**Conseil économique et social**

Genève, 10-13 novembre 2015

**Accord de 1958 – Examen de projets d'amendements
à des Règlements existants, proposés par le GRSP****Proposition de complément 10 à la série 04
d'amendements au Règlement n° 44
(Dispositifs de retenue pour enfants)****Communication du Groupe de travail de la sécurité passive***

Figure 1
Essai du type 1

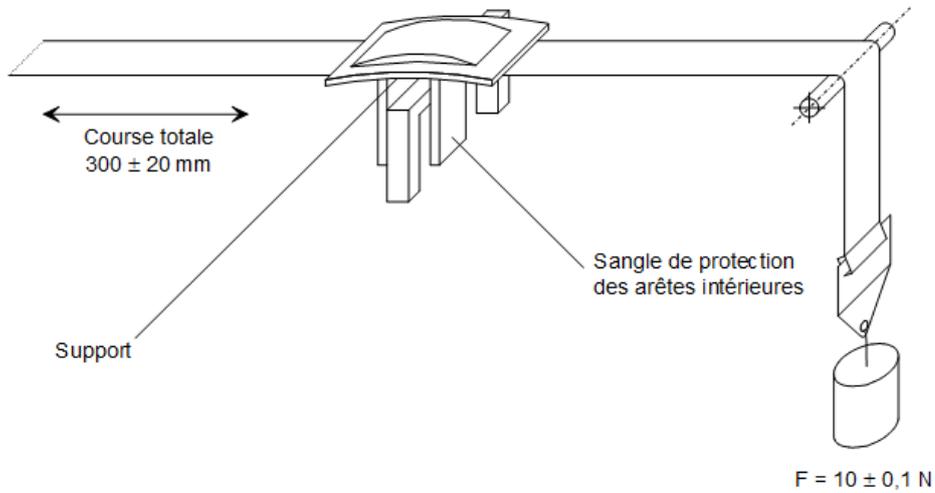
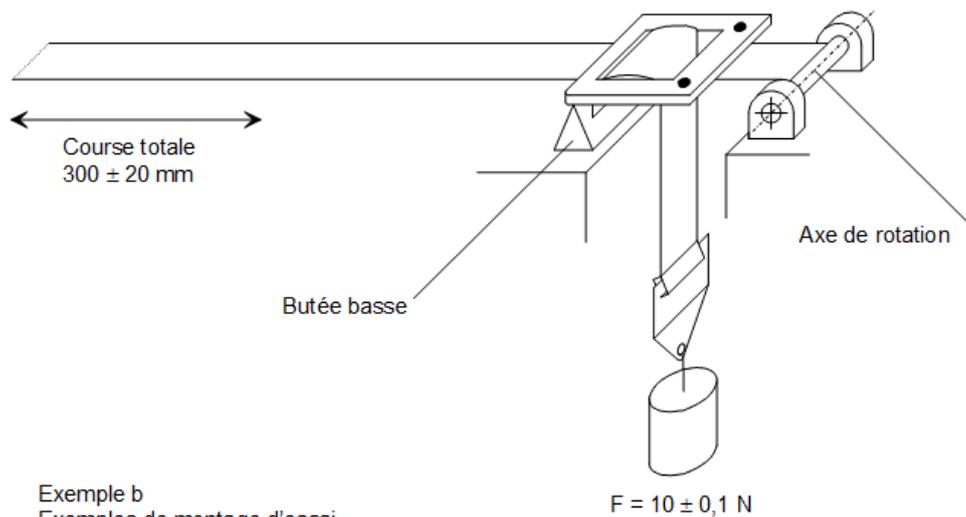
Annexe 5, modifier comme suit:

Observation: $F = 10 \pm 0,1$ N peut être augmenté à $F = 60 \pm 0,5$ N.

- 8.2.5.2.6.3 Conditions d'essai particulières
- 8.2.5.2.6.3.1 Essai du type 1: cas où la sangle coulisse à travers le dispositif de réglage rapide. Appliquer une charge de 10 N, voire une charge supérieure par incréments de 10 N de façon à faciliter le coulissage, sans toutefois dépasser la charge maximale de 60 N. On appliquera cette charge verticale permanente sur les sangles. La partie de la sangle placée horizontalement passera par le dispositif de réglage rapide auquel elle est fixée et sera reliée à un dispositif imprimant à la sangle un mouvement de va-et-vient. Le dispositif de réglage rapide sera placé de telle manière que le brin horizontal de la sangle demeure sous tension (voir annexe 5, fig. 1). Activer le dispositif de réglage rapide en tirant sur les sangles dans le sens de la détente du harnais et le désactiver en tirant sur les sangles dans le sens de la tension du harnais.

Figure 2
Essai du type 2

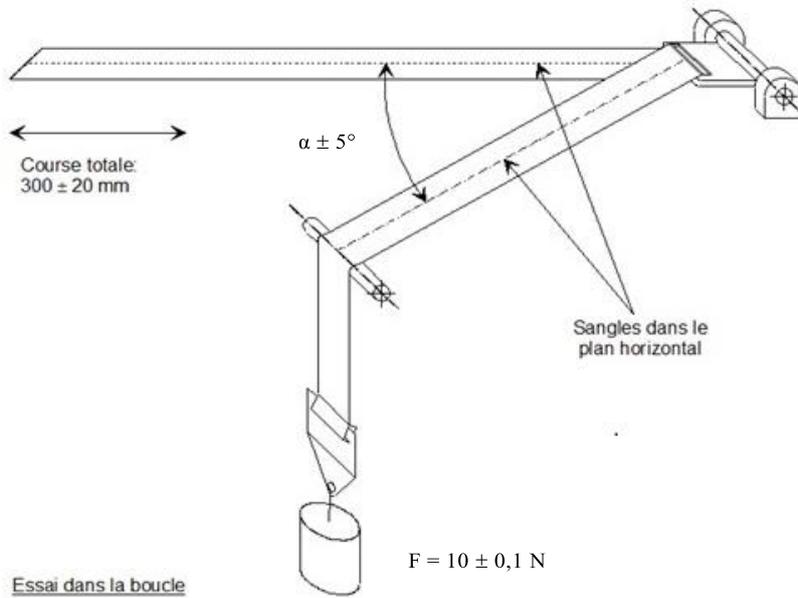
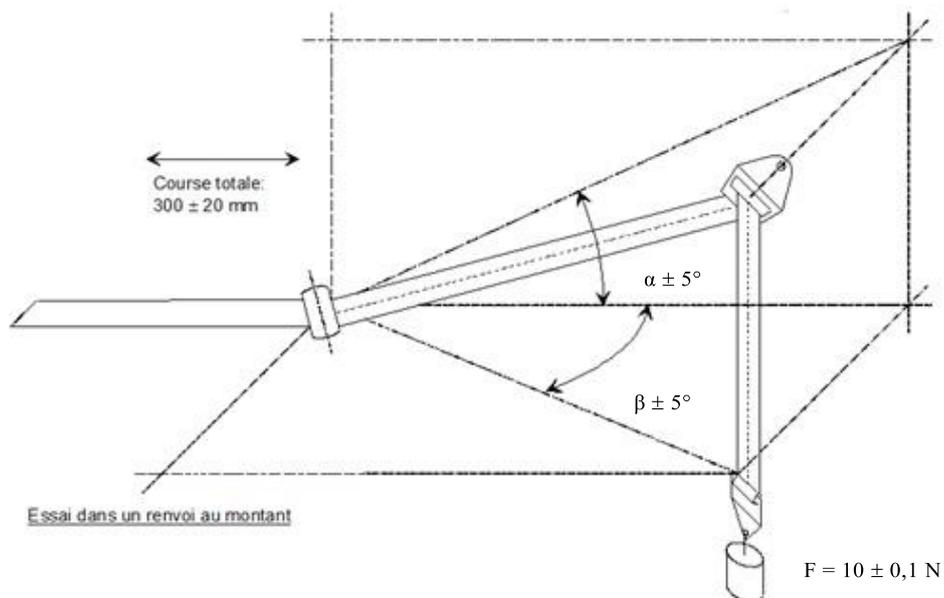
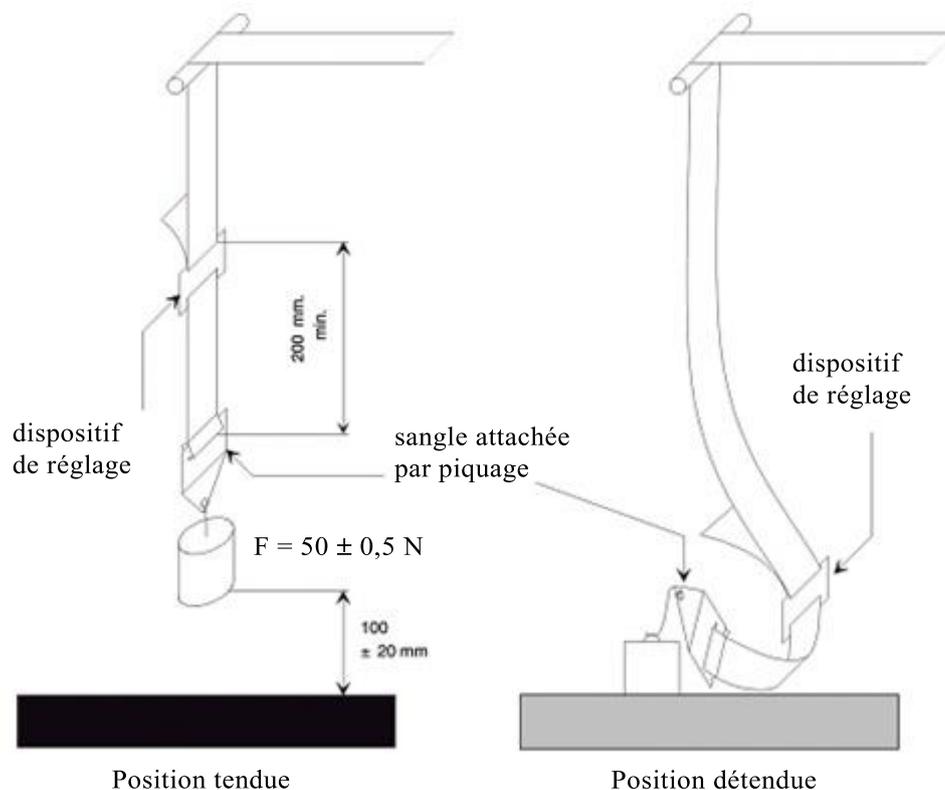
Dans l'exemple ci-dessus, α et β représentent les angles mesurés dans l'installation réelle (en trois dimensions).

La charge de 50 N du banc d'essai est guidée verticalement de manière à éviter le balancement de la charge et le vrillage de la sangle. La pièce de fixation est attachée à la charge de 50 N de la même manière que sur le véhicule. ».

- 8.2.5.2.6.3.2 Essai du type 2: cas où la sangle change de direction en passant à travers une pièce rigide. Pour cet essai, les brins passeront par la pièce rigide prévue et l'on reproduira les angles constatés dans l'installation réelle (en trois dimensions). Voir la figure 2 de l'annexe 5 pour des exemples. La charge de 10 N sera appliquée en permanence. Dans les cas où la sangle change de direction plus d'une fois en passant à travers une pièce rigide, la charge de 10 N peut être augmentée par paliers de 10 N afin que le coulissement s'effectue correctement et que la longueur de déplacement de la sangle à travers la pièce rigide atteigne les 300 mm requis. ».

Figure 1
Jambes de force entièrement encastrées

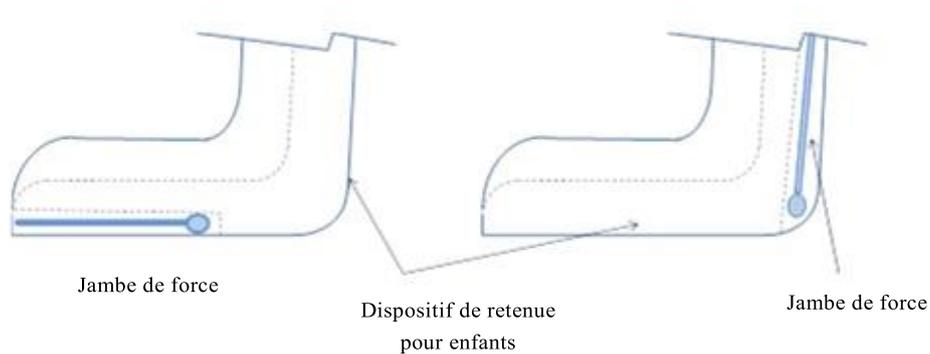
- 7.1.4.1.10.1.2 L'expression "entièrement encastrée" signifie que lorsque la jambe est rabattue dans son logement, on peut constater qu'aucune partie de celle-ci ne dépasse de la base ou de la coque et n'a d'incidence sur la position du dispositif de retenue pour enfants sur le banc d'essai (voir les figures ci-après).
